Audi R8 エンジンコントロールユニットのプログラム改修

サービスキャンペーン通知日	平成 26 年 5 月 14 日
不具合の内容	燃料ポンプ不具合を確実に発見するために、ソフトウェアを改良して燃料圧力の変化をコンピュータによりモニターします。
改善の内容	全車両、エンジンコントロールユニットのソフトウェアを対策されたものに更新します。尚、ソフトウェア更新時の確認作業において、診断機上で故障コードが確認された場合は、燃料ポンプを新品に交換します。

不具合発生箇所

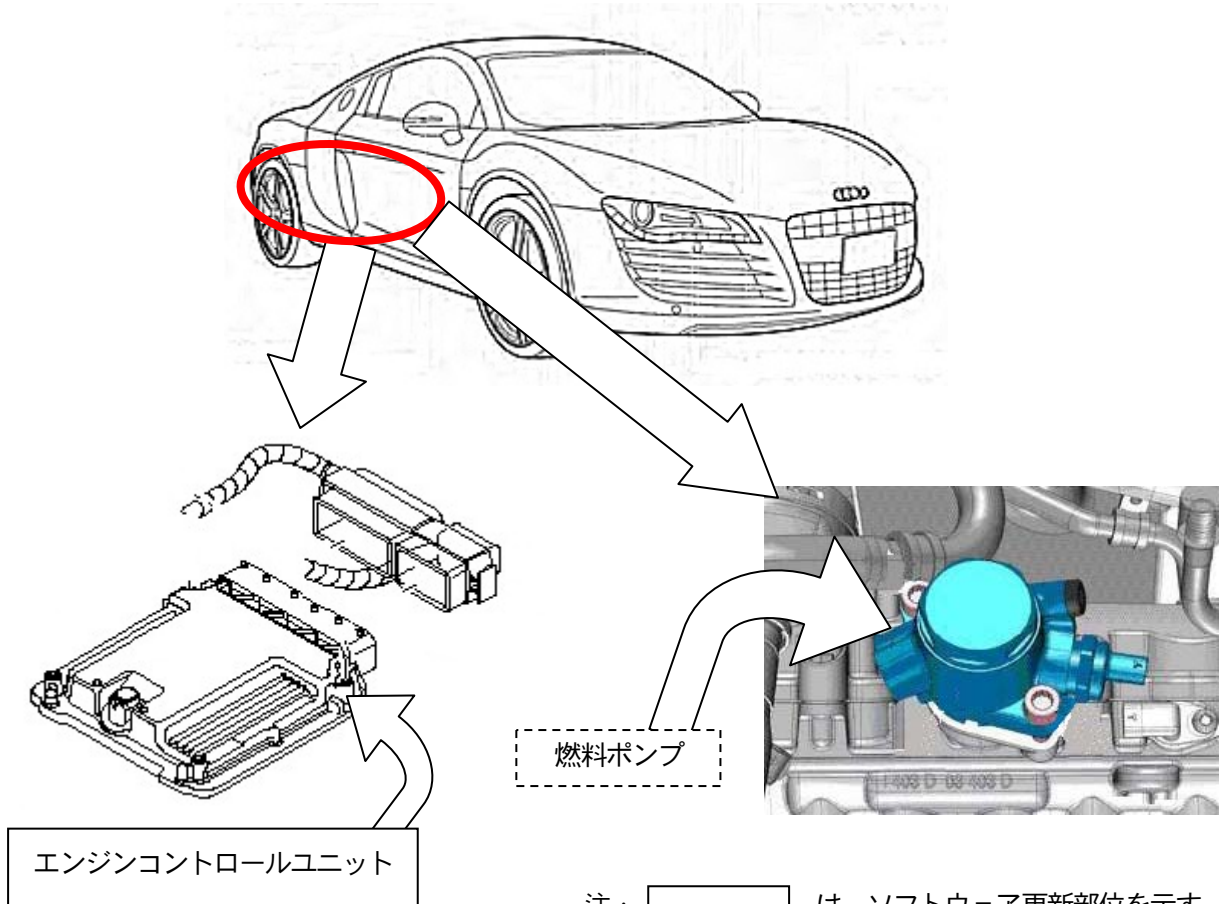
注： は、ソフトウェア更新部位を示す。

注： は、交換部品（故障コードが確認された場合のみ）を示す。
